**MRAe**

**Avis délibéré  
Révisions dites « allégées » n° 1 et n° 2 du plan local  
d'urbanisme intercommunal (PLUi)  
du Pays d'Argentan (61)**

N° MRAe 2022-4655

Figure 2 : Plan du zonage initial (gauche) – Plan du zonage modifié (droite)  
 (source : p. 8 Notice de présentation Révision allégée n° 2 PLUi Argentan Intercom)

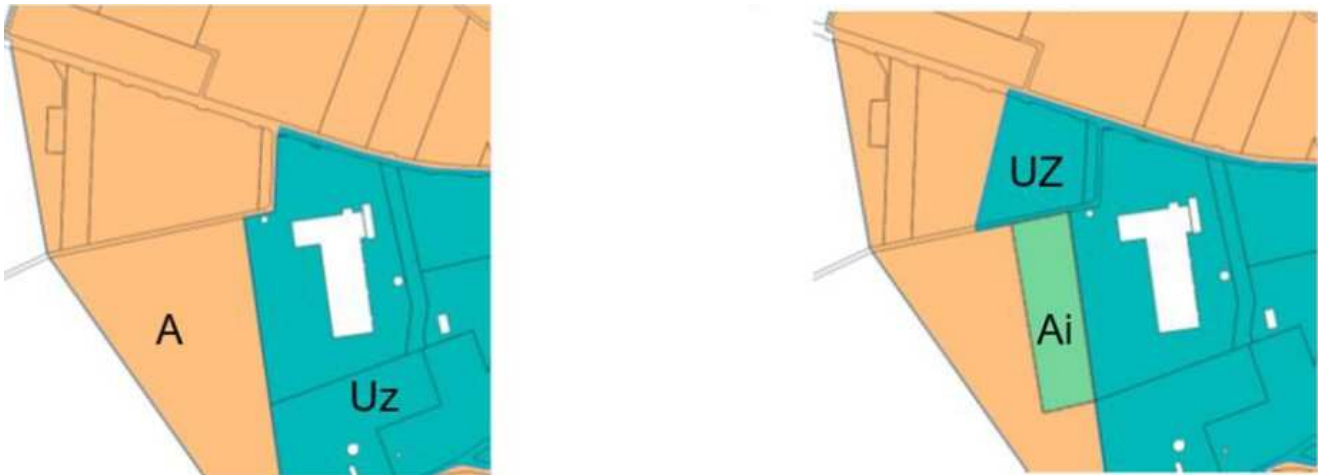
En ce qui concerne les parcelles concernées par la révision allégée n° 2, les mesures de gestion des eaux pluviales seront mises en œuvre par la société Newcold. La société s'est engagée à réaliser un bassin d'infiltration supplémentaire de 400 m<sup>2</sup>, dimensionné pour un épisode décennal. Cependant, la nature hydrogéologique du site n'est pas favorable aux techniques de gestion des eaux de pluie par infiltration ; en effet l'infiltration pourrait aggraver les risques de pollution de la nappe liés notamment aux rejets d'hydrocarbures potentiellement lessivés par les eaux de pluie.

***L'autorité environnementale recommande de mieux justifier le choix de la méthode de gestion des eaux pluviales sur les parcelles concernées par la révision allégée n° 2 et de prévoir, le cas échéant, un mode de gestion des eaux de pluie adapté aux caractéristiques des entités hydrogéologiques karstiques.***
